令和5年度大台町通学路点検 対策箇所図（三瀬谷小学校区）

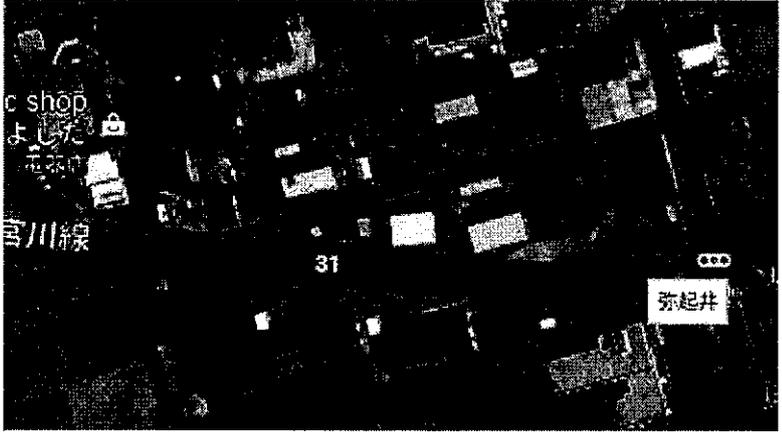
学校区名	三瀬谷小学校区	番号	10
場 所	佐原地内 なにわ近くのカーブ		
【現状】 カーブで道幅がせまく、前方の見通しが悪い。			
【改善要望】 通学路表示・速度落とせ表示、カーブミラーの設置など何らかの手立てをしてほしい。			
【対策】 来年度予算要望を行い、予算化された際には白線及び歩道線（緑線）にて対策を実施。			
【写真・位置図等】 ※別添でも可

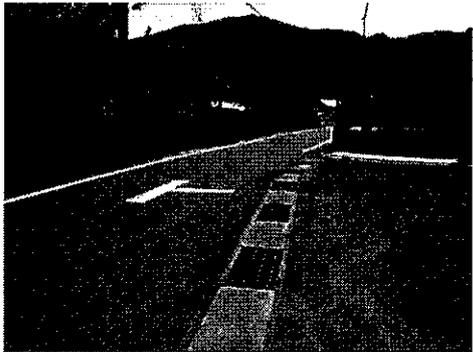
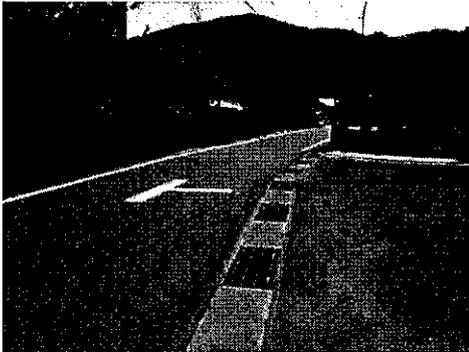
学校区名	三瀬谷小学校区	番号	11
場 所	下三瀬地内国道42号線 点滅信号		
<p>【現状】 横断信号が青になっても信号無視の車が走ってくる。大変危険である。</p>			
<p>【改善要望】 目立つように色を付けたり、表示をしたりしてほしい。</p>			
<p>【対策】 国土交通省へ減速ドット、交差点周辺のオーバーレイにて対策依頼。</p>			
<p>【写真・位置図等】 ※別添でも可</p>

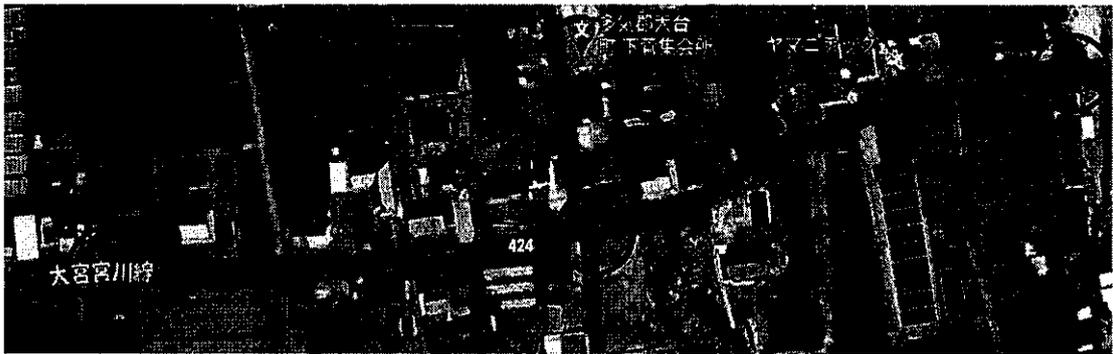
学校区名	三瀬谷小学校区	番号	12
場 所	弥起井地区 県道31号線 ダムの信号手前付近		
<p>【現状】</p> <p>県道よりショートカットして町道へ入る車が多く、スピードを出す車が多いため、危険。</p>			
<p>【改善要望】</p> <p>県道と町道の上に白線とポールを立ててもらったが、そのあと少しだけ白線がある。白線を伸ばしていただくか、スクールゾーンとわかるように色を付けてほしい。</p>			
<p>【対策】</p> <p>来年度予算要望を行い、予算化された際には白線及び歩道線（緑線）にて対策を実施。</p>			
<p>【写真・位置図等】</p> <div style="display: flex; justify-content: space-around;">   </div>

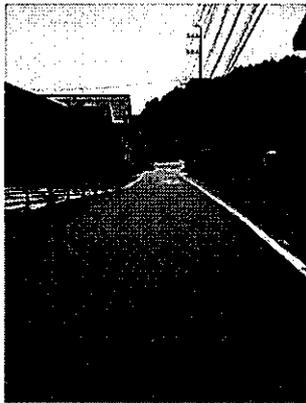
学校区名	三瀬谷小学校区	番号	13
場 所	佐原地区 一方通行の踏切 2箇所		
【現状】 踏切を渡ってすぐに左折（登校時）または右折（下校時）する。横断が危ない			
【改善要望】 通学路表示をしてほしい。			
【対策】 来年度予算要望を行い、予算化された際には路面標示（通学路）にて対策を実施。			
【写真・位置図等】

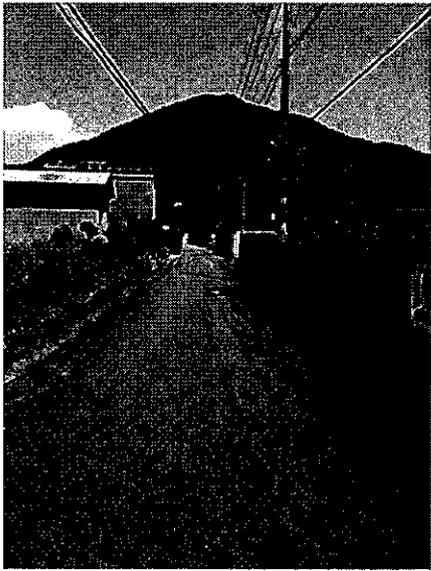
学校区名	三瀬谷小学校区	番号	14
場所	長ヶ地区 ふるさと耕房付近		
<p>【現状】                  集合場所へ横断するところに看板等なく、危ない。</p>			
<p>【改善要望】                  横断がわかるものを表示してほしい。</p>			
<p>【対策】                  車両の減速効果を図る標示やポストコーンの設置を検討。</p>			
<p>【写真・位置図等】</p> <div style="display: flex; flex-wrap: wrap;">    </div>

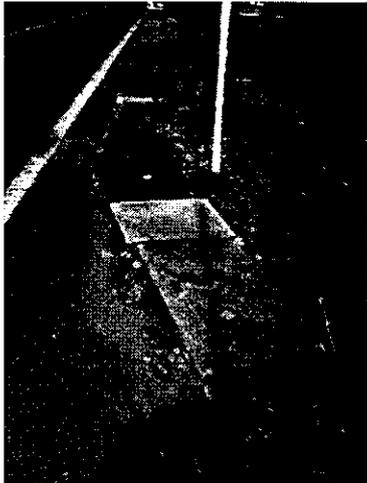
学校区名	三瀬谷小学校区	番号	17
場 所	下三瀬地区 県道 770 号線		
<p>【現状】</p> <p>通学路表示がない。白線もない。</p>			
<p>【改善要望】</p> <p>通学路であることがわかるようにしてほしい。白線または、緑線など通学路表示をしてほしい。</p>			
<p>【対策】</p> <p>来年度予算要望を行い、予算化された際には白線及び歩道線（緑線）にて対策を実施。</p>			
<p>【写真・位置図等】</p> <div style="display: flex; justify-content: space-around; align-items: center;">   </div>

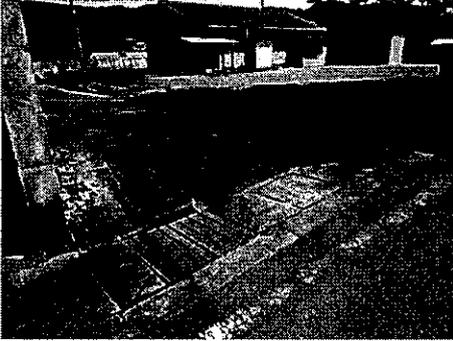
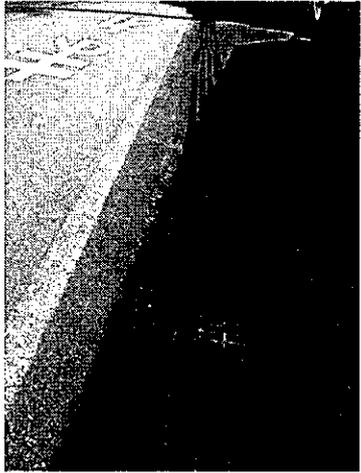
学校区名	三瀬谷小学校区	番号	18
場 所	下菅地内 消防署バス停から300m宮川方面		
<p>【現状】</p> <p>片側1車線から道幅が狭くなるだけでなく、見通しが悪いため、車両が通ると垣根にかなり寄り添って歩いている。</p>			
<p>【改善要望】</p> <p>通学路、「スピード落とせ」などの表示、白線を引く、色をつけるなどお願いしたい。</p>			
<p>【対策】</p> <p>路面標示の設置を検討。</p>			
<p>【写真・位置図等】</p>
